Neu-Anspach, Oktober 2013

**Reference: MAS-CON series 100, „ribless“
female connectors and new female contact
design**

**Betreff: MAS-CON Serie 100, „ribless“
Federleisten und neues Design des
Federkontaktes**

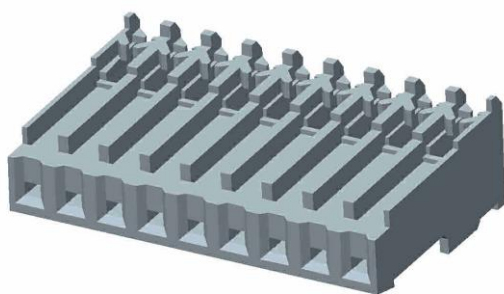
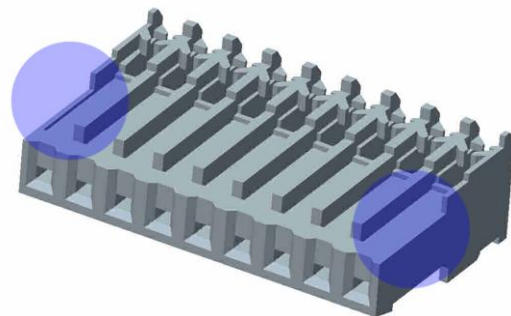
a) With the female connectors the first and last rib will be removed

a) Bei den Federleisten entfällt am Kunststoffgehäuse die erste und letzte Rippe.

Due to this modification the compatibility with other brands will be improved.

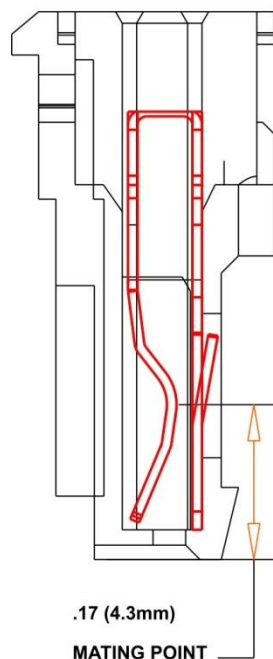
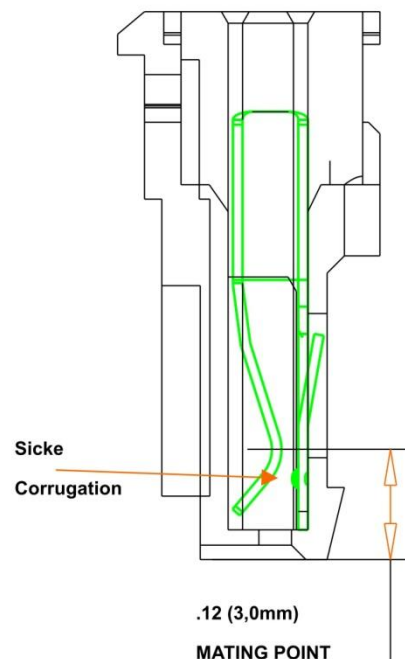
b) The female contacts were modified so that the contact point moved about 1.3mm further to the entrance. Thus the secureness of the mating process is improved. In addition we have introduced a dedicated contact point on the current bar. This will provide increased safety of the mating process.

b) Die Kontakte der Federleiste werden so geändert, dass der Kontaktpunkt um mindestens 1,3mm nach vorn verlagert wird. Dadurch erhöht sich die Sicherheit im Steckbereich. Zusätzlich haben wir eine Sicke in der Stromschiene angebracht, sodass Kontaktsicherheit noch weiter verbessert wird.

Both modifications a) and b) are introduced as a running change starting from 4 Quarter 2013 in our production process.
